表題 A1SD75M /AD75M の原点復帰方法の追加と仕様変更について

適用機種 A1SD75M1, A1SD75M2, A1SD75M3, AD75M1, AD75M2, AD75M3

## 2.3 近点ドグ式 2 原点復帰

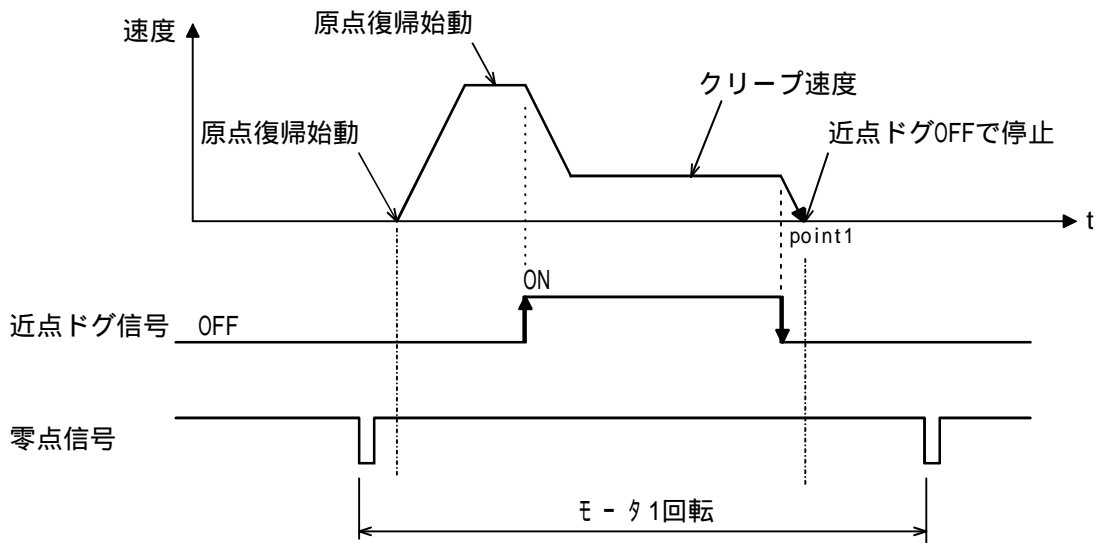
(1) 近点ドグ式 2 原点復帰では, 原点復帰開始から近点ドグが ON から OFF に変化し停止するまでに 1 度も零点を通過していない場合は, サーボモータを 1 回転分反対方向に戻した後, 原点への移動を行います。

(原点復帰開始から近点ドグが ON から OFF に変化するまでに零点を通過している場合は, 零点へ移動させて原点復帰を完了します。(近点ドグ式原点復帰と同一動作))

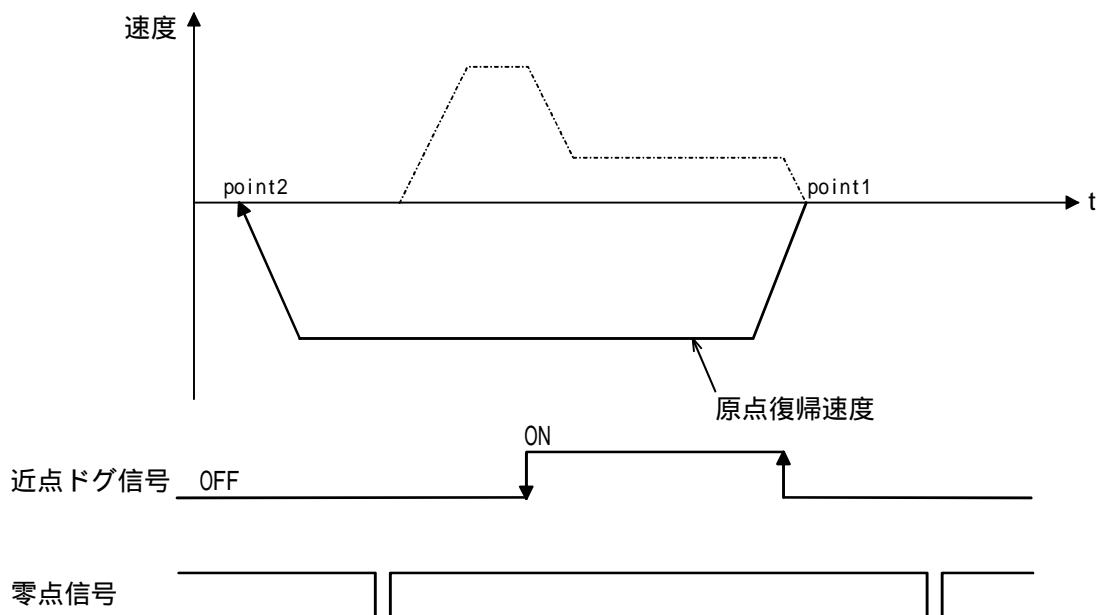
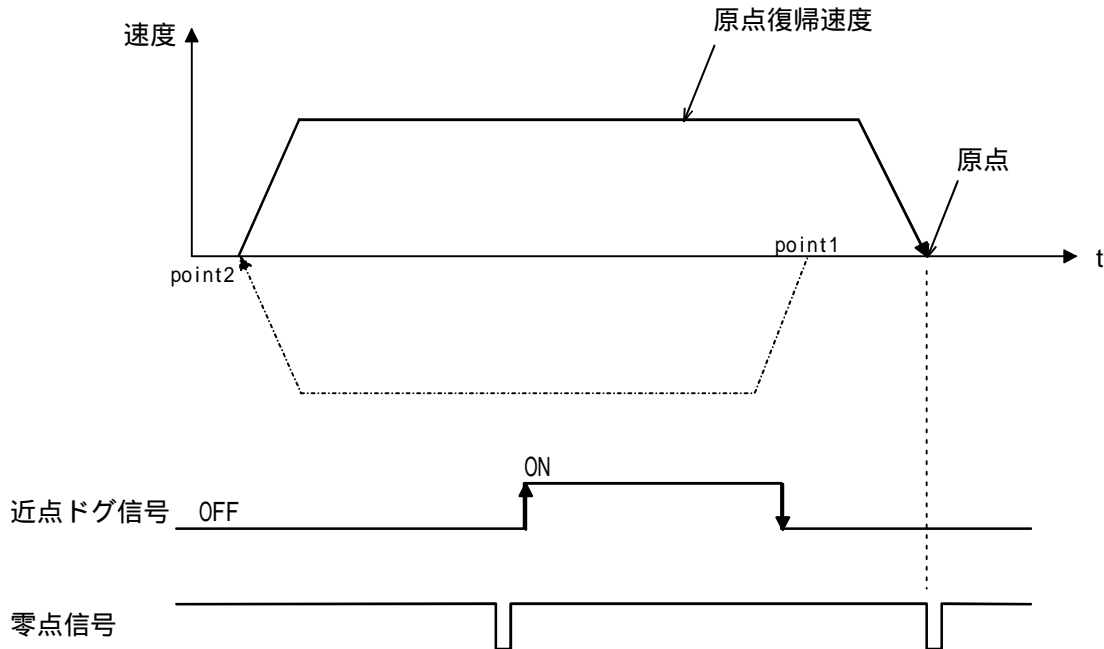
- (a) 原点復帰始動指令により，原点復帰パラメータで設定されている原点復帰速度で原点復帰を行います。（近点ドグ上での原点復帰始動時は，クリープ速度で原点復帰を行います。）  
 近点ドグの立上がり(OFF → ON)でクリープ速度に減速し，近点ドグの立下がり(ON → OFF)で減速停止します。（停止位置：point1）  
 このとき 1 度も零点を通過していなくても零点未通過エラーにはなりません。

- (b) point1 で停止後，原点復帰方向と逆方向にサーボモータを 1 回転分戻します。（停止位置：point2）  
 このときの速度は原点復帰速度です。

(c) point2 で停止後，A1SD75M /AD75M はサーボモータの停止を確認すると，原点へ原点復帰速度で位置決めを行います。（近点ドグの立上がりでクリープ速度への減速を行いません。） \*

#### 2.4 カウント式3原点復帰の動作

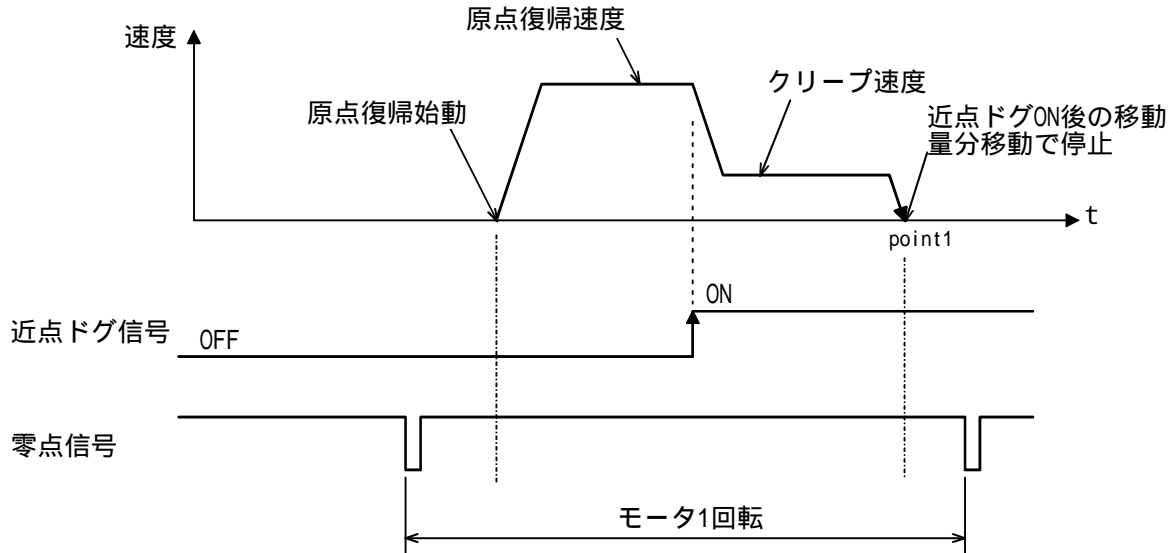
(1) カウント式3原点復帰では，原点復帰開始から近点ドグON後の移動量分移動し停止するまでに零点を1度も通過していない場合は，サーボモータを1回転分反対方向に戻した後，原点への移動を行います。

（原点復帰開始から近点ドグON後の移動量分移動し停止するまでに零点を通過している場合は，零点へ移動させて原点復帰を完了します。（カウント式1原点復帰と同一動作））

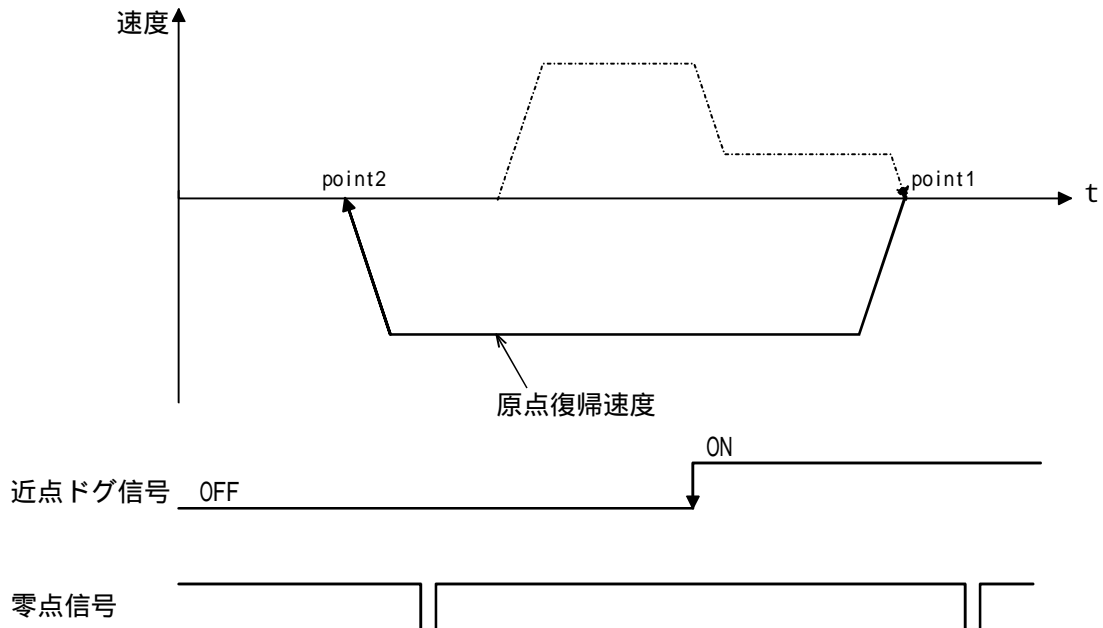
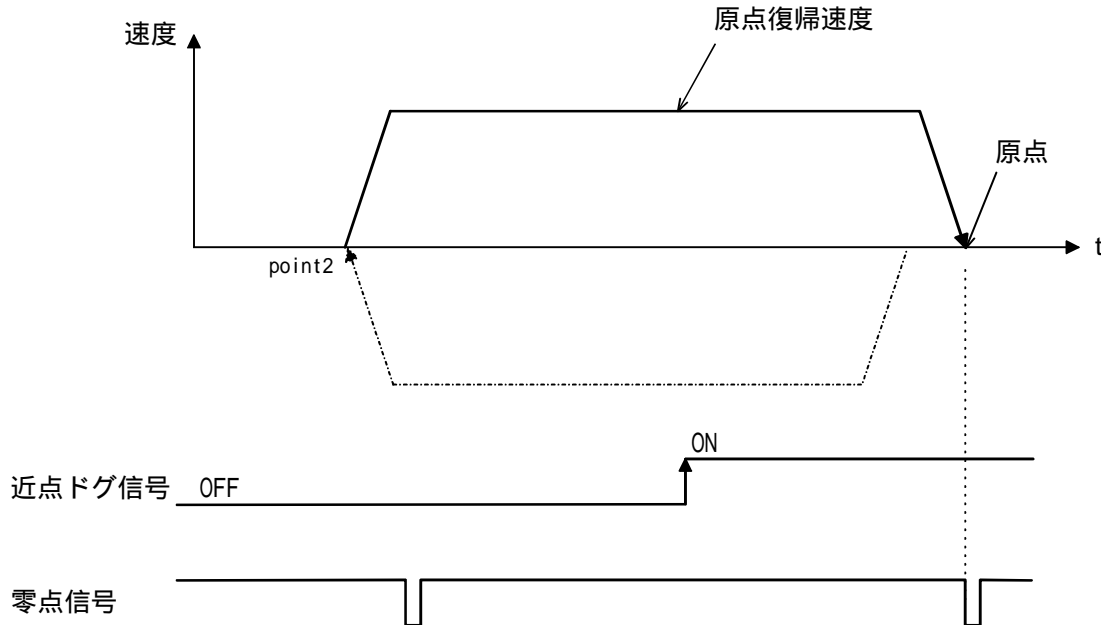
近点ドグの立上がり（OFF → ON）でクリープ速度に減速し，近点ドグ ON 後の移動量分移動すると減速停止します。（停止位置：point1）

(b) point1 で停止後，原点復帰方向と逆方向にサーボモータを 1 回転戻します。（停止位置：point2）

(c) point2 で停止後 A1SD75M /AD75M はサーボモータの停止を確認すると、原点へ原点復帰速度で位置決めを行います。（近点ドグの立上がりでクリープ速度への減速を行いません。）\*

#### (1) 原点復帰リトライ機能の仕様変更内容

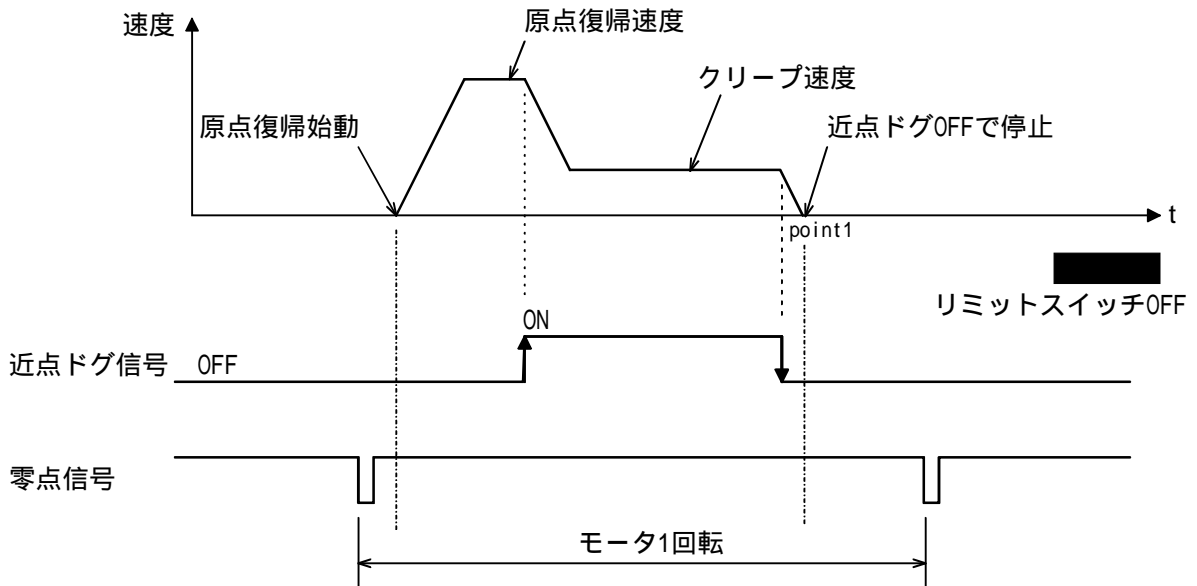
- バージョンP以前の A1SD75M /AD75M は，近点ドグ式原点復帰で原点復帰リトライ機能“有”に設定し原点復帰始動を行い，原点復帰開始から近点ドグが ON から OFF に変化し停止するまでに零点を1度も通過していない場合は，零点未通過エラー（エラーコード：210）になり，原点復帰が完了しませんでした。
- バージョンQ以降の A1SD75M /AD75M では，近点ドグが ON から OFF に変化し停止したとき零点を1度も通過していない場合は，上限/下限リミットリミットスイッチによるリトライを行います。（近点ドグ式2原点復帰の場合は，原点復帰リトライ機能“有”に設定していても，近点ドグ式2原点復帰の動作を行います。）

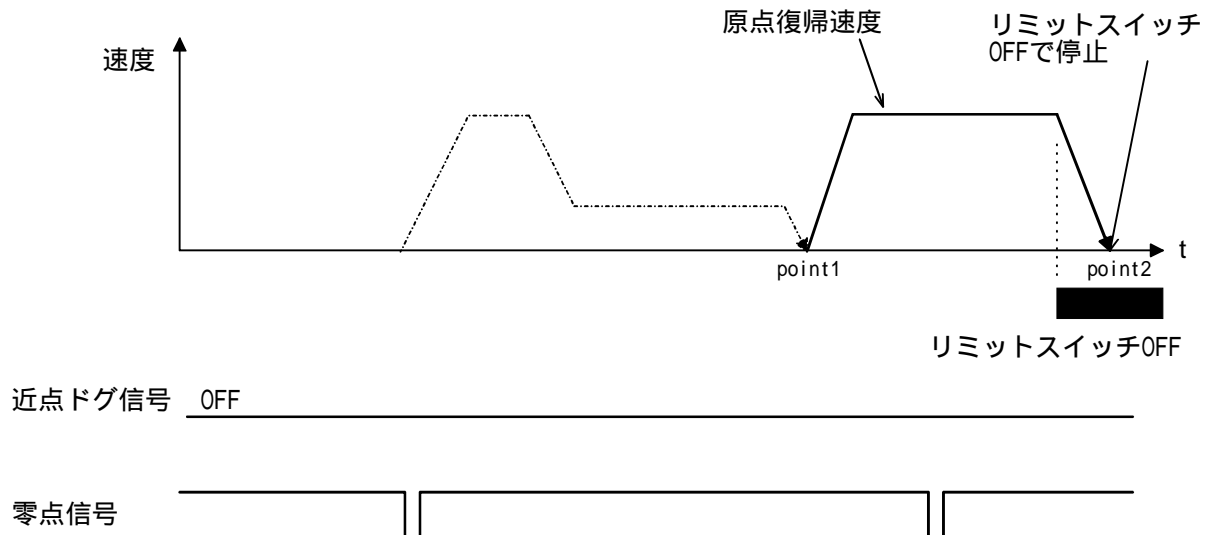
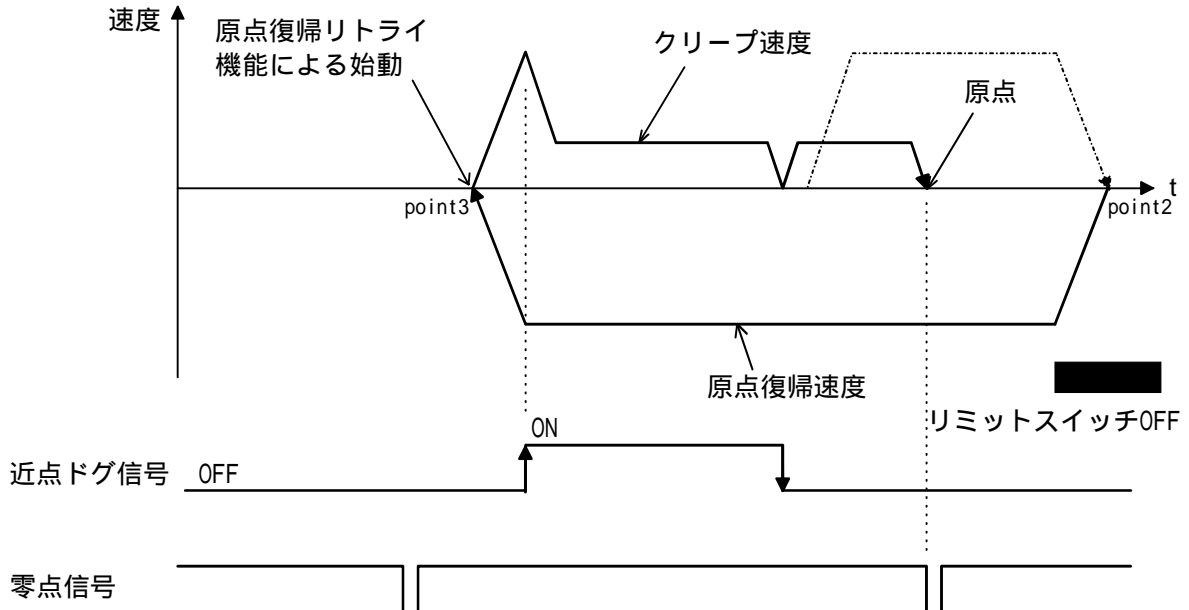
近点ドグの立上がり(OFF → ON)でクリーブ速度に減速し，近点ドグの立下がり(ON → OFF)で減速停止します。(停止位置：point1)

(b) point1 で停止後，原点復帰速度で上限/下限リミットスイッチが OFF まで移動後停止します。(停止位置：point2)

(c)point2 で停止後、原点復帰方向と逆方向に始動を行い、近点ドグの立下がり (ON OFF) で停止後、再度原点復帰を行います。(原点復帰リトライ動作)
